GEA Engineering
for a better
world.

Gegevens glycol installatie 20220308

Afbeelding 2

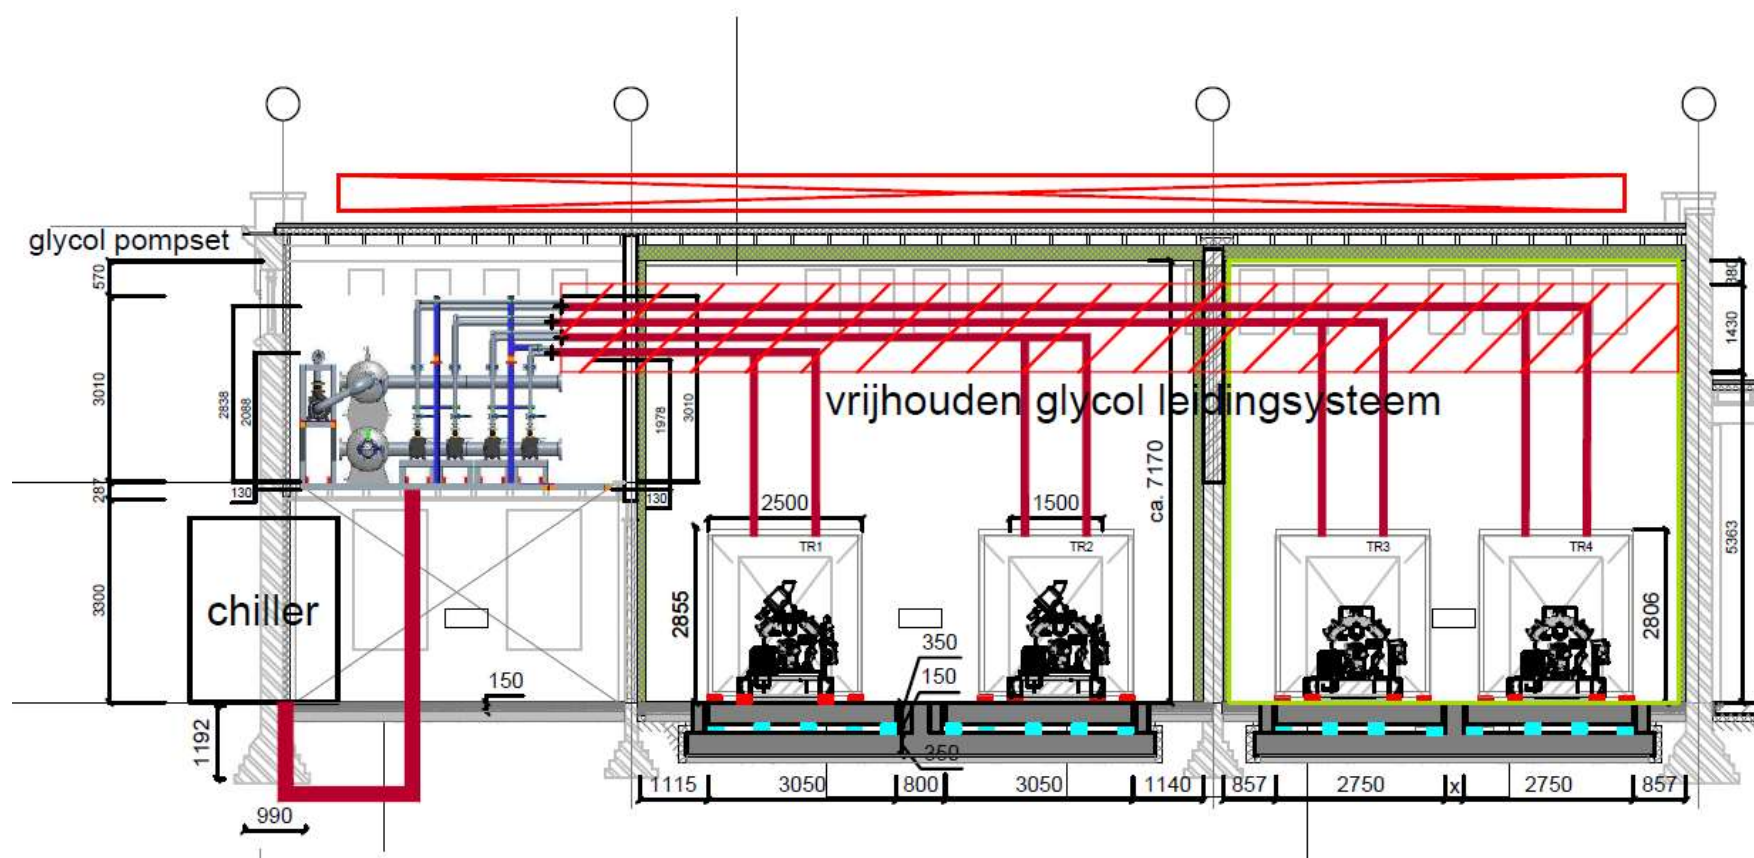
1. Zou jij willen controleren of de benodigde vrije ruimte die ik nu heb aangegeven voor het verloop van de glycol leiding voldoende is? Dit willen we voor de zekerheid aangeven, zodat er dadelijk in het project geen andere leidingen worden aangelegd.
 - a. Afbeelding 2 geeft aan waar je op dit moment rekening mee gehouden hebt qua ruimte voor de leidingen. Deze afbeelding is niet meer up to date (04-02-2022). Afbeelding 1 geeft de huidige stand van zaken weer. De **rood** omcirkelde maten, geven de uitwendige maten weer van de leiding bundel. De **geel** omcirkelde maten, geven de afstand aan van de leiding bundel t.o.v. de achter en onderzijde van de installatie.
